**MODIFICA DEL PROGETTO AUTORIZZATO DELLA
CENTRALE TERMOELETTRICA A CICLO COMBINATO DI
PIANOPOLI (CZ)**

Relazione Integrativa allo Studio di Impatto Ambientale

Preparato per:
Edison SpA

Settembre 2012

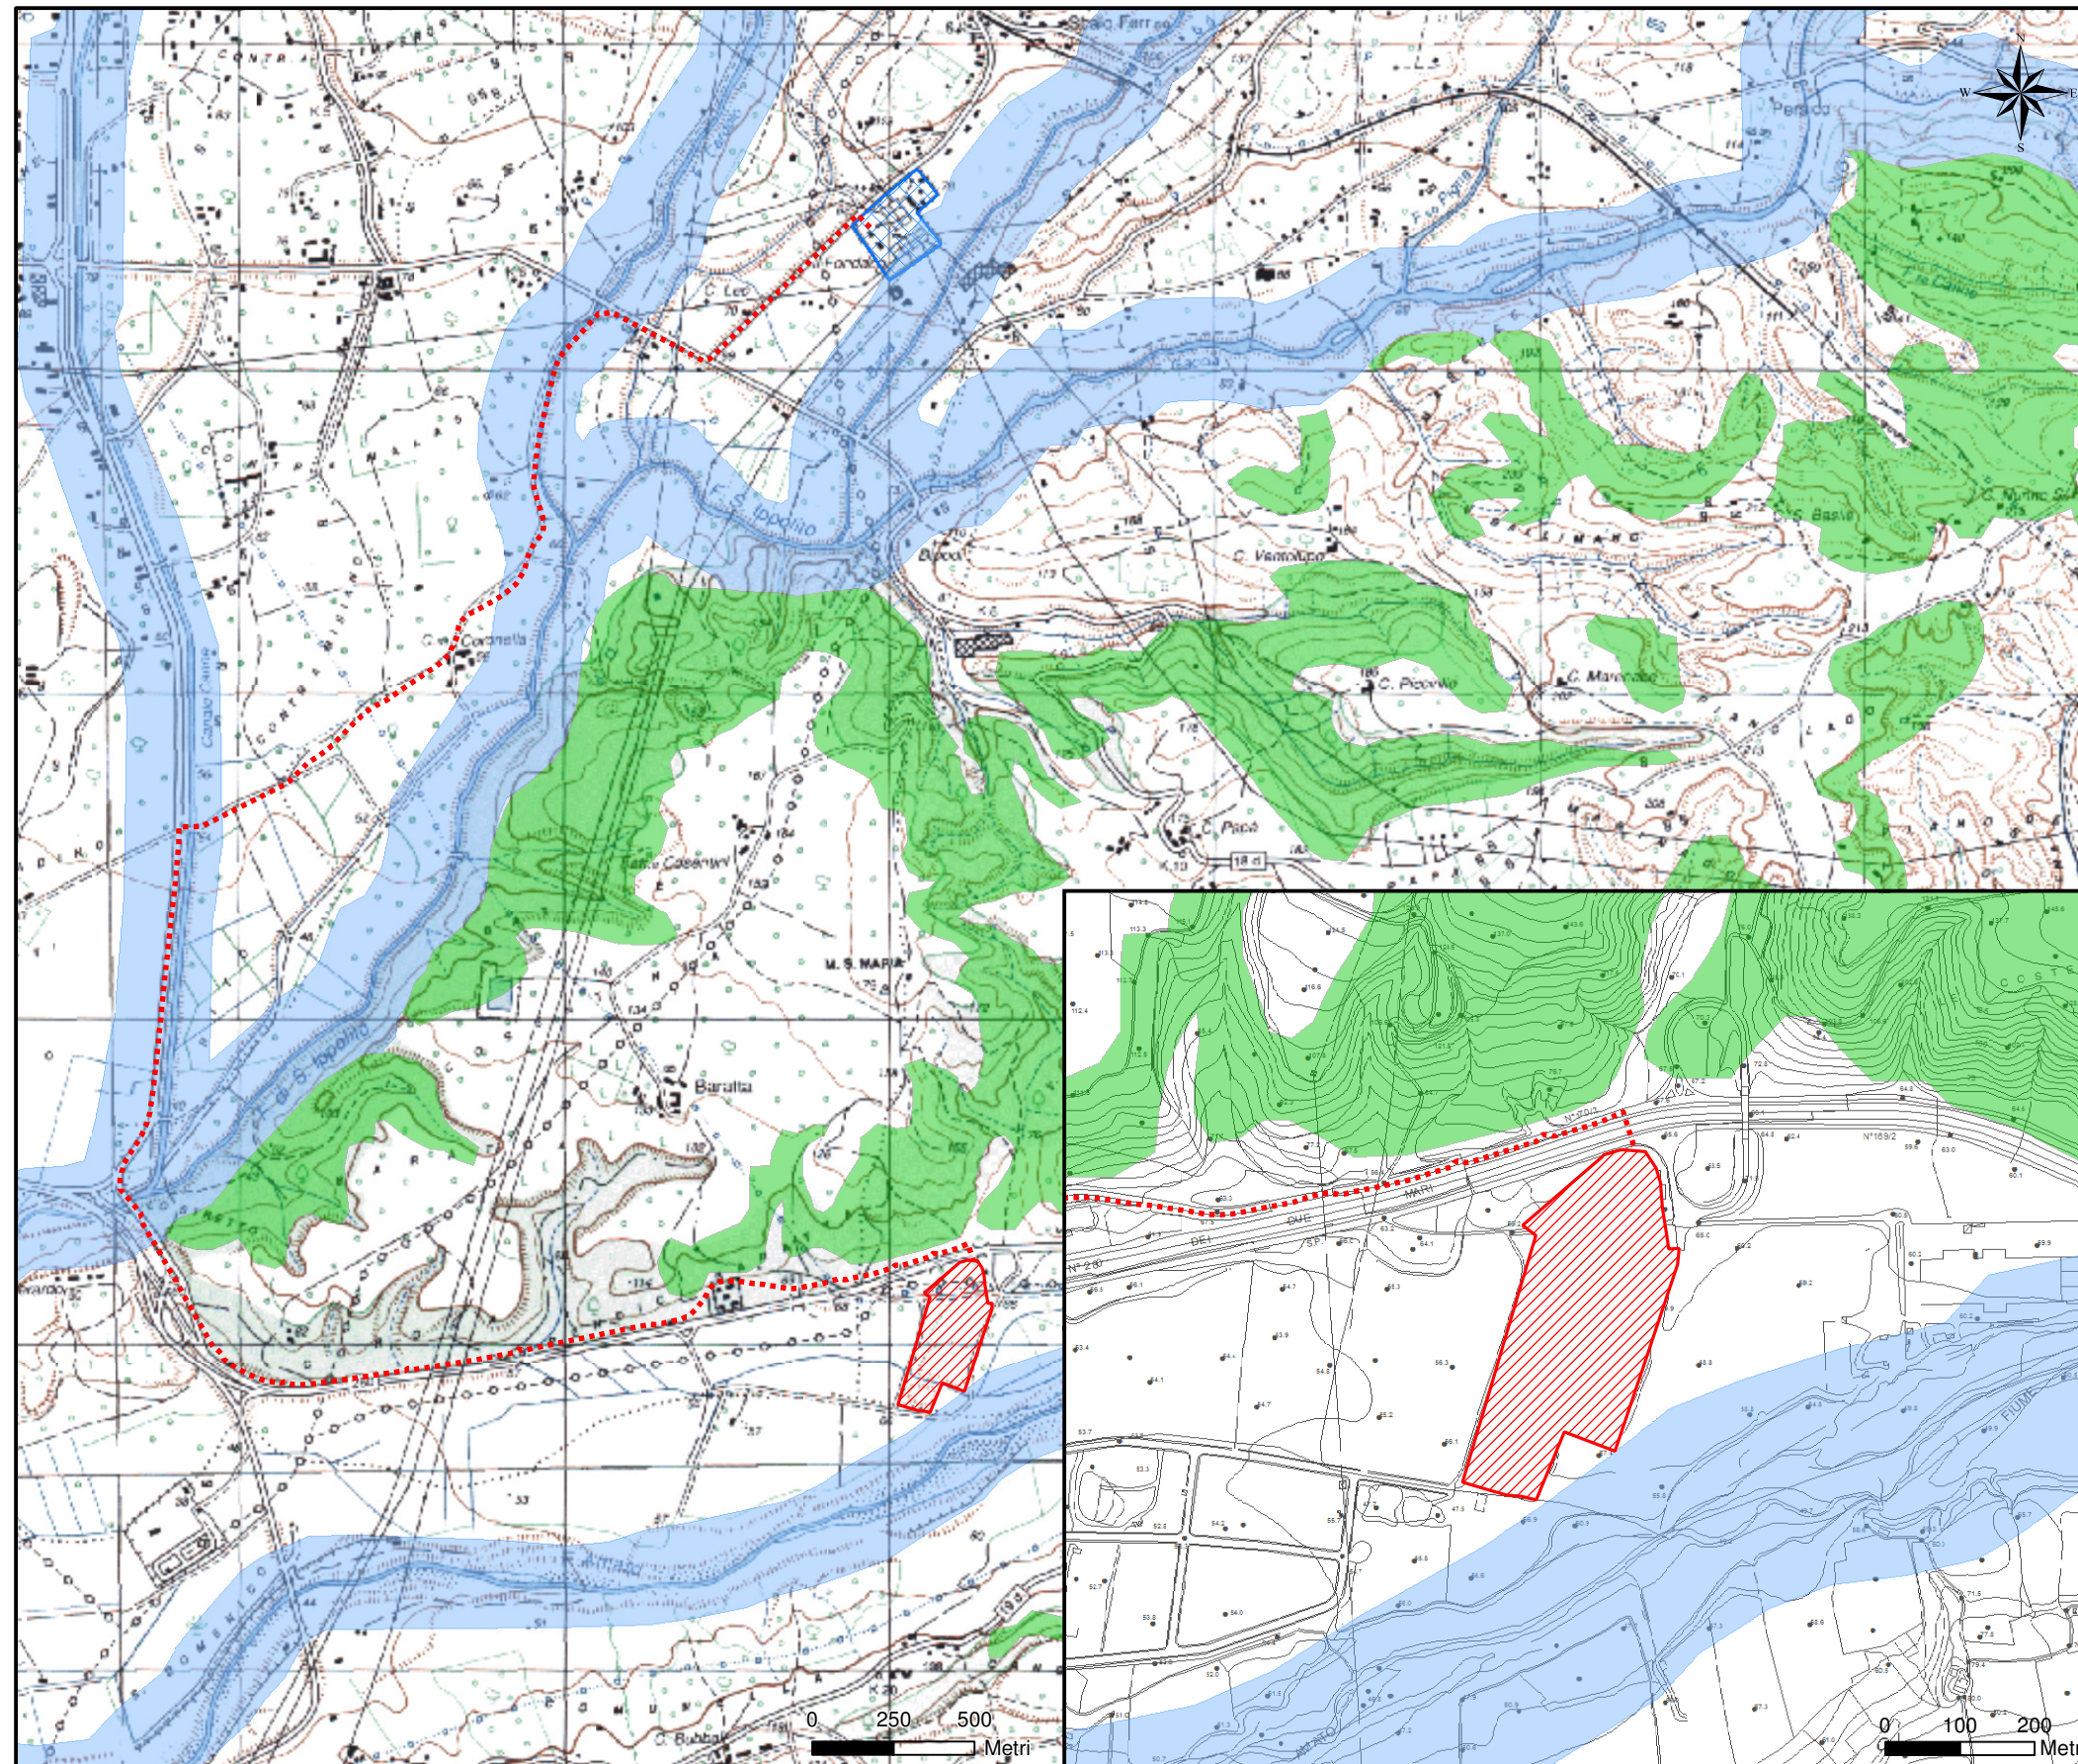
4.2 ***PUNTO 4.B: ELABORATI PROGETTUALI COMPARATIVI DELLE MODIFICHE PROGETTUALI APPORTATE, RISPETTO ALLA SOLUZIONE APPROVATA CON IL DEC-2003-364 DEL 20/06/2003***

Il confronto tra le due soluzioni progettuali è stato effettuato nell' Allegato 4.2A. In particolare si veda il confronto planimetrico, dal quale si evince quanto già riportato ai paragrafi 2.4 e 3.1, ossia una riduzione delle superfici impermeabilizzate a vantaggio delle aree verdi.

Dal confronto delle viste ed dal confronto assonometrico, dove si sono evidenziati i principali ingombri volumetrici, si evince una riduzione volumetrica degli edifici principali (sala macchine e caldaie ausiliarie) ed una invarianza dell'altezza dei camini, unica struttura di maggiore elevazione del progetto.
